改善箇所説明図②

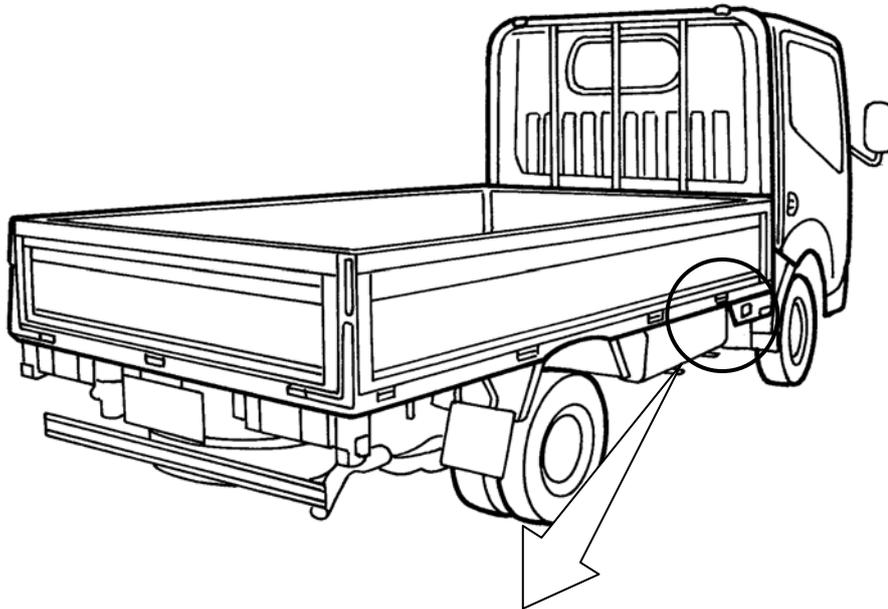
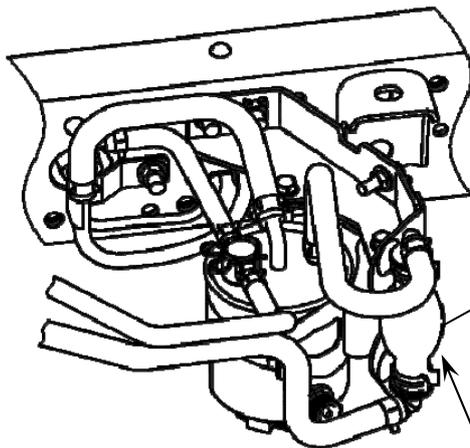
基準不適合発生箇所

ディーゼルエンジン搭載車のプライミングポンプにおいて、成形時の残留応力が高いものがあるため、使用過程におけるオゾン劣化により亀裂が発生することがある。そのため、そのまま使用を続けると、亀裂が貫通して、駐車中に燃料が漏れ、エンジンの始動が困難になるおそれがある。

改善の内容

全車両、当該プライミングポンプを対策品と交換する。

識別：銀色のシールをモデルナンバープレートの右横に貼り付ける。
